TECHNISCHE MITTEILUNG

Gegenstand: Neuausgabe des Flug- und Wartungshandbuches Motorsegler KIWI

Vorbeugende Maßnahmen und Behebung von Rissen
am TOP-Aufsetztriebwerk

Gegenstand: Risse am Gestell des TOP-Aufsetztriebwerkes

Skizze 1 Motorträger-Gestell

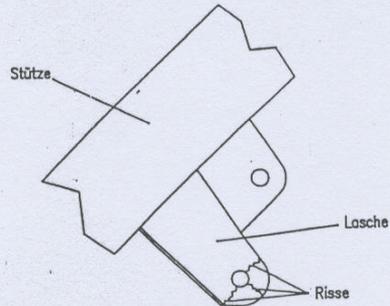
Die Lasche an der Stütze (\wedge -förmiges Teil des Gestells) darf keine Risse aufweisen. Zur Prüfung die Lasche mit einem trockenen Lappen sauberwischen und auf Risse untersuchen (s. Skizze 1 und 2). Falls welche vorhanden sind, muß Maßnahme 3 durchgeführt werden, ansonsten Maßnahme 2.

Maßnahme 3 Beseitigung von Rissen

Die Risse müssen durch einen geprüften WIG-Schweißer im WIG-Verfahren geschweißt werden. Das Material der Lasche ist 1.7734.4. Schweißzeugnis!

Im Auflagebereich des Schraubenkopfes und der Messinghülsen muß die Schweißnaht plan geschliffen werden. Die Bereiche, an denen der Oberflächenschutz durch die Reparatur geschädigt wurde, müssen grundiert und mit benzinfestem Lack gestrichen werden.
